新竹縣政府工程查核代表照片表

拍攝日期：112.12.04

工程名稱：112年N類災害搶修暨復建工程(開口契約)

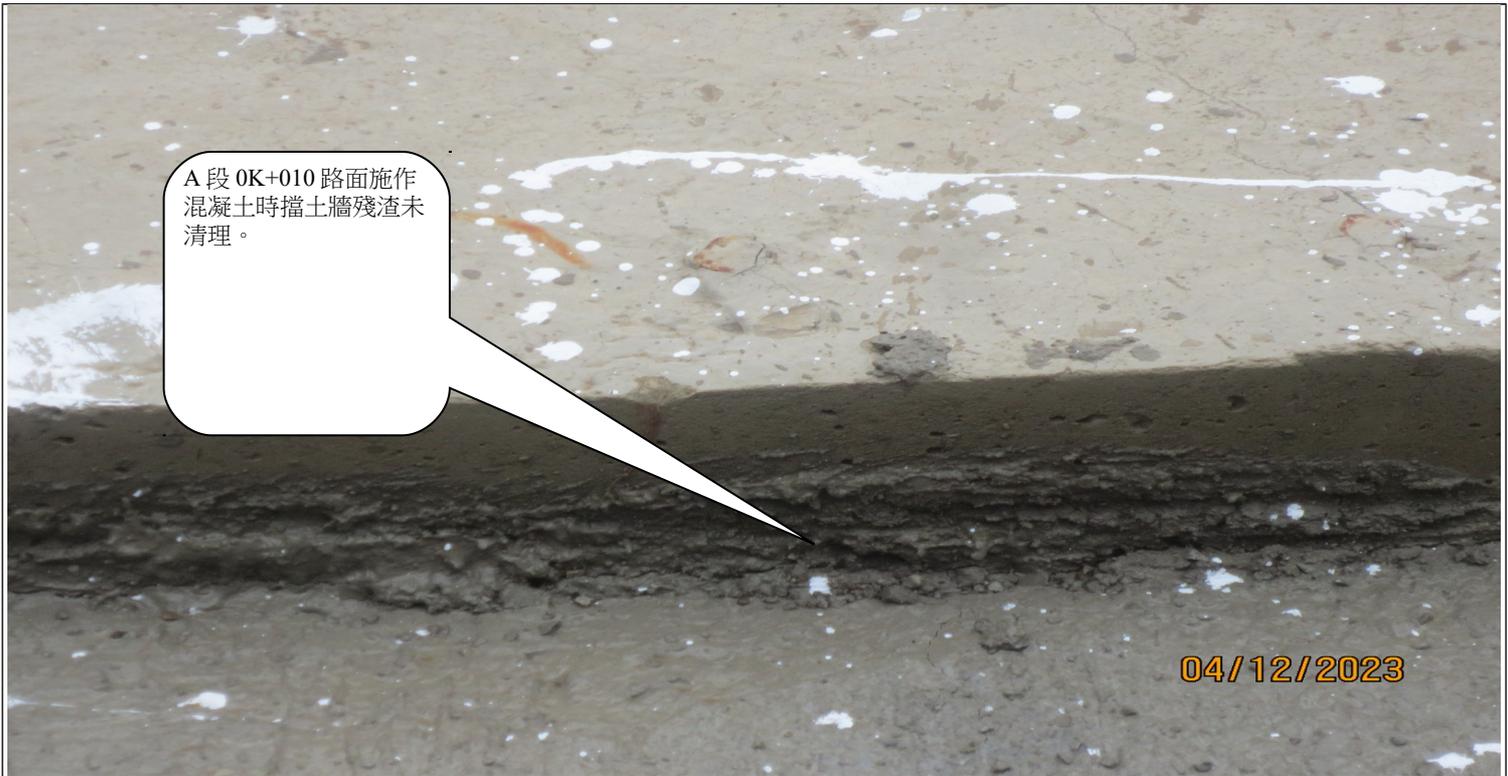
A段0K+010路面施作混凝土時擋土牆殘渣未清理。

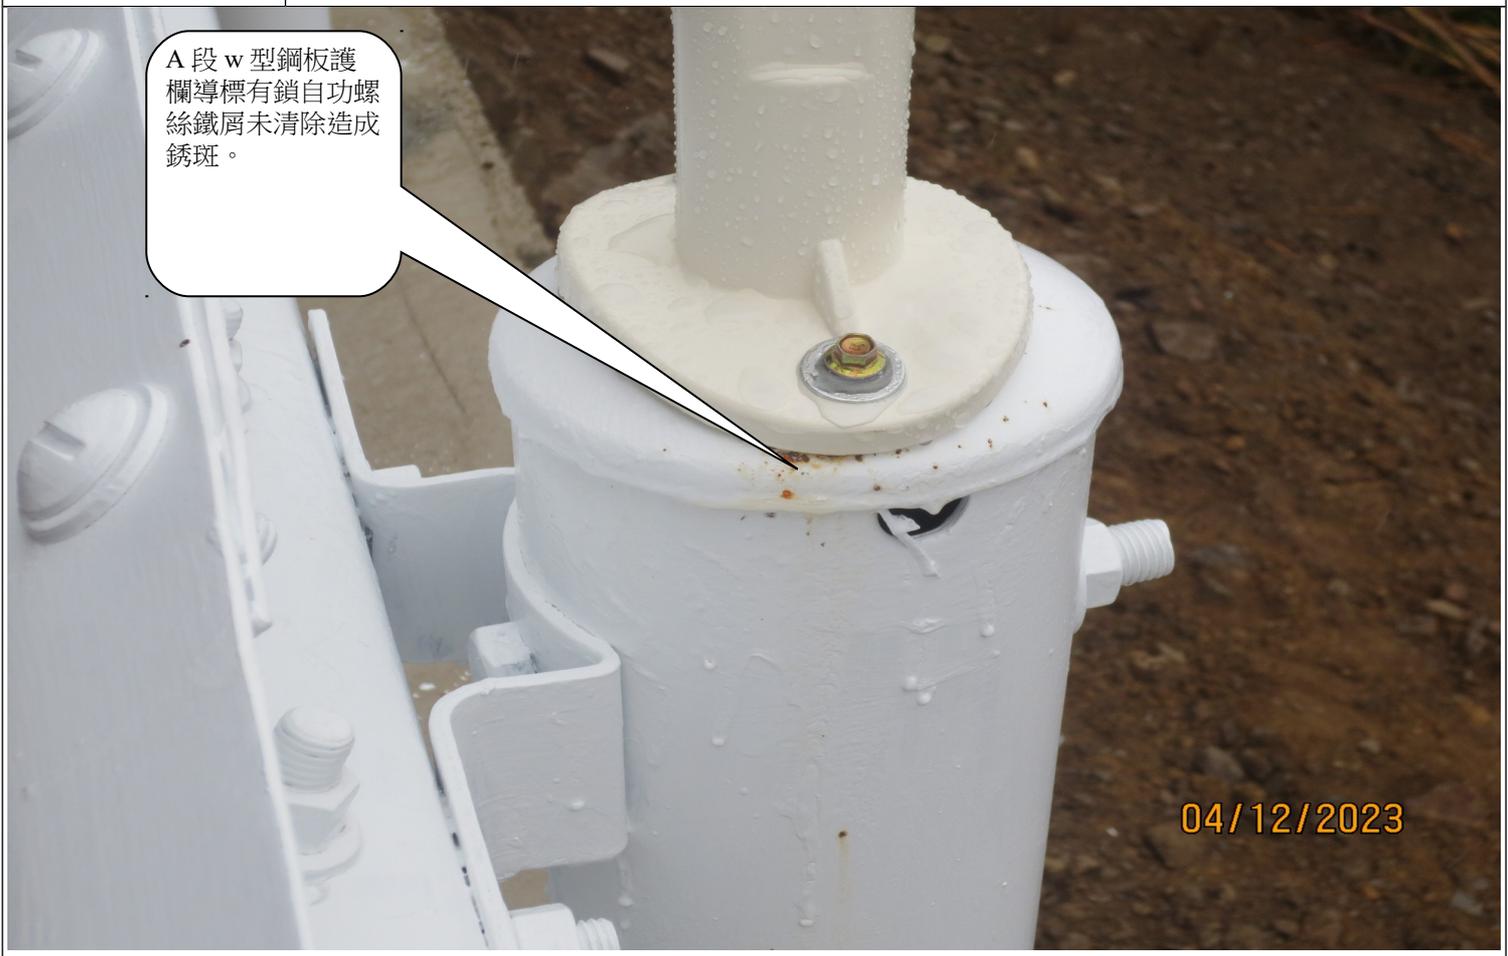
A 段 w 型鋼板護欄導標有鎖自功螺絲鐵屑未清除造成銹斑。
